# 經濟部國營事業管理司

工程施工查核改善對策及結果表

「台中第三供水區祥順路送水管工程-管(一)」

契約編號：BT-10-0401-53

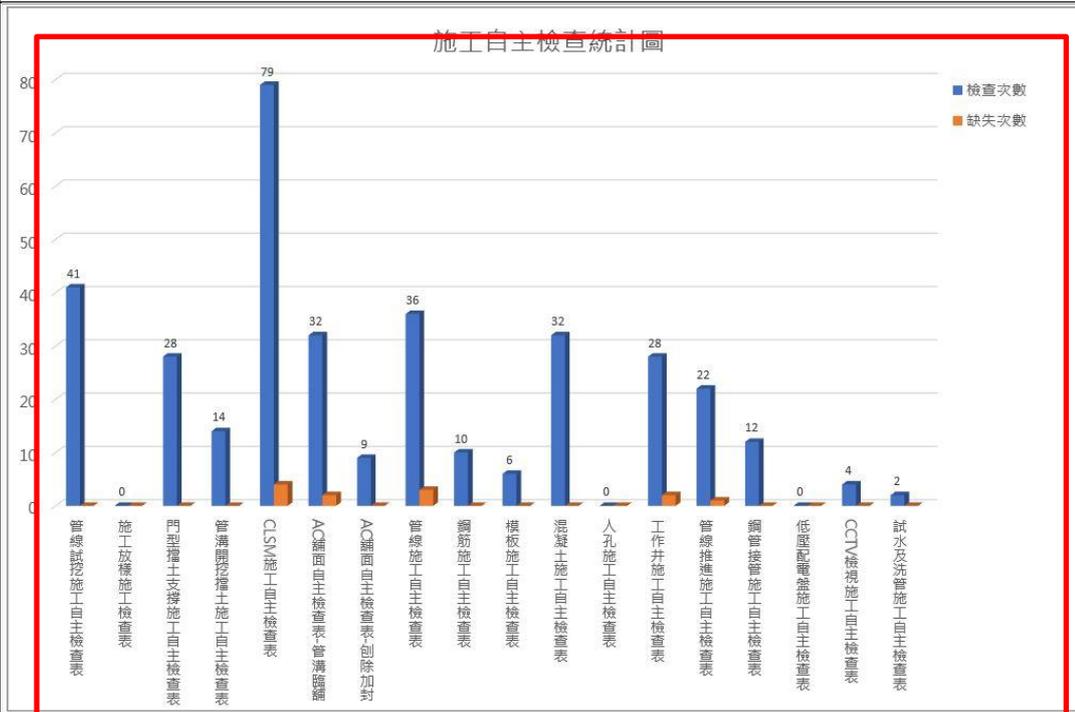
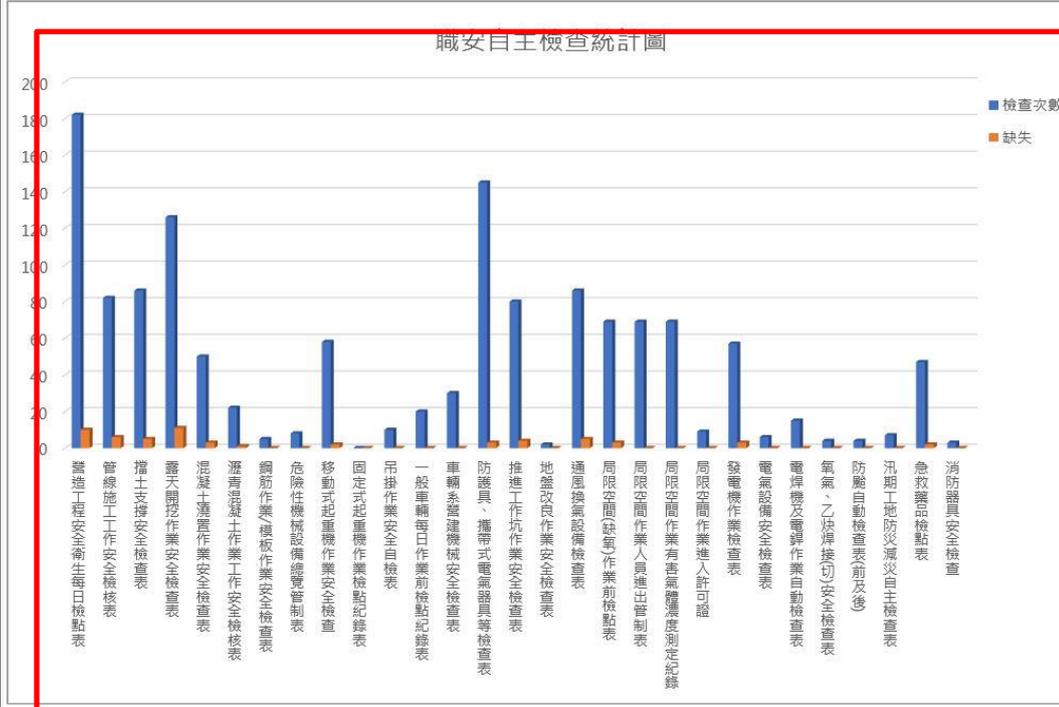
10. 未見相關品管統計分析資料及缺失矯正與預防措施。【L】(4.03.08.03)

有關品管統計分析資料及缺失矯正與預防措施係已補正相關書面資料，爾後將加強書面資料整備情形，以維書面資料正確性。

品管統計分析資料及缺失矯正與預防措施相關書面資料已補正。

有關品管統計分析資料及缺失矯正與預防措施係已補正相關書面資料，爾後將加強書面資料整備情形，以維書面資料正確性。

品管統計分析資料及缺失矯正與預防措施相關書面資料已補正。
